RESPOSTA AO PEDIDO DE ESCLARECIMENTO DO EDITAL DO PREGÃO SESC Nº 031/2021 E SENAC Nº 030/2021

EMPRESA INTERESSADA: GERAFORTE GRUPOS GERADORES LTDA.

2) Fotos do local de instalação.

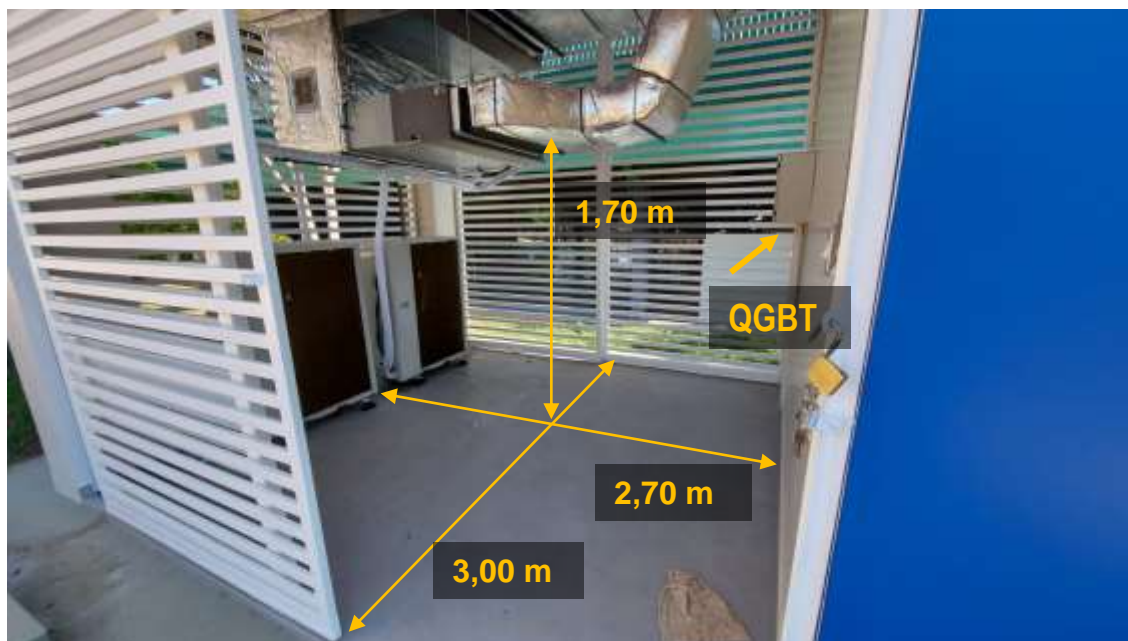
- 1) Referente a instalação: As obras civis e elétricas (canaletas para passagens dos cabos, fornecimento dos cabos de força entre o quadro geral QGBT ao gerador e a base de concreto) já estão prontas, se não, serão de responsabilidade do SESC realizá-la? A empresa vencedora da licitação ficará responsável pelo: Start-up, Treinamento e o fechamento de Cabos?
- 2) Fotos do local de instalação.
- 3) Distância de cabos entre o gerador e o QGBT (QTA).
- 4) A Infraestrutura civil será realizada no subsolo ou externa?
- 5) Há base de concreto no local ou teremos que fazer?
- 6) O local onde será construído a base de concreto para assentamento do gerador é terreno nivelado?
- 7) O QTA pode ser fornecido interno ou externo ao gerador?
- 8) Qual o valor de referência?

Altura = 1,70 m

Comprimento = 2,70 m

Largura = 3,00 m

Área disponível = 8,10 m²

- 3) A distância entre o QGBT e o Grupo Gerador é de 14,00 metros.
- 4) Infraestrutura de passagem no subsolo, porém, o equipamento deverá ser instalado na área interna (gradil) destinada ao gerador no prédio do Data Center.
- 5) Base de concreto existente.
- 6) Nivelado.
- 7) O QTA deve estar presente na própria cabine do gerador.
- 8) Não realizamos divulgação do Valor de Referência.
